Сводка TPI

№: 2014143/5

## Потеря мощности, горит индикатор выпускной системы отработавших газов и зарегистрирована ошибка относительно давления топлива

Рис. А (обзор)

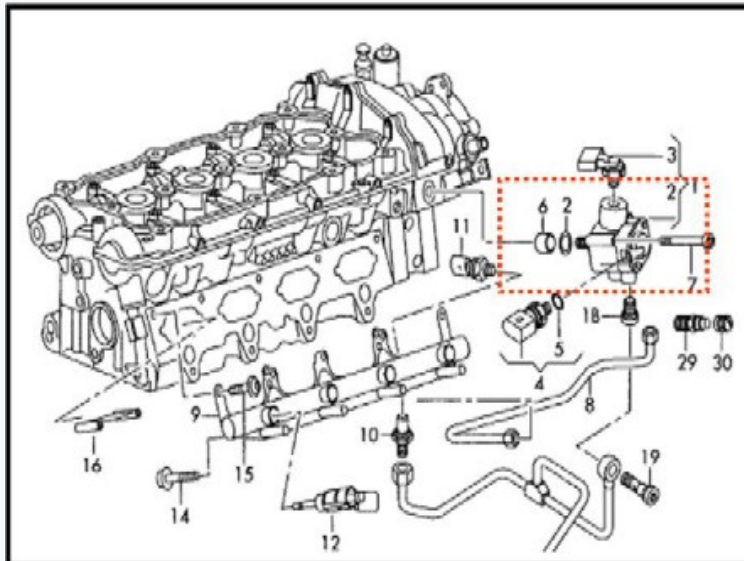
В случае рекламации снять ТНВД и толкатель (см. рис. А).

Рис. D (Номер оригинальной детали)

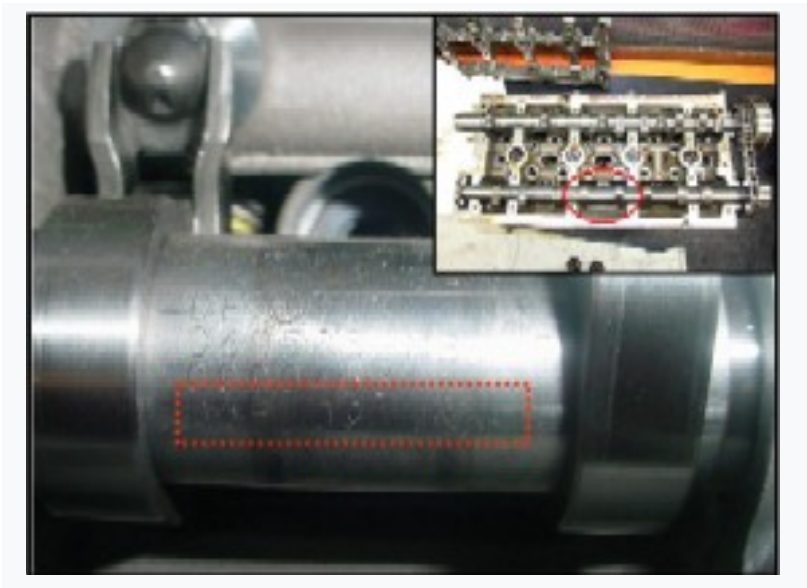
Если не удаётся найти следов износа, требуется демонтировать крышку головки блока цилиндров и проверить номер оригинальной детали распределительного вала впускных клапанов.

Если на двигателе, на который поступила рекламация, всё ещё установлен распредвал с № оригинальной детали 06F109101 A, заменить распредвал и толкатель. *Замена насоса высокого давления в данном случае не является необходимой.*
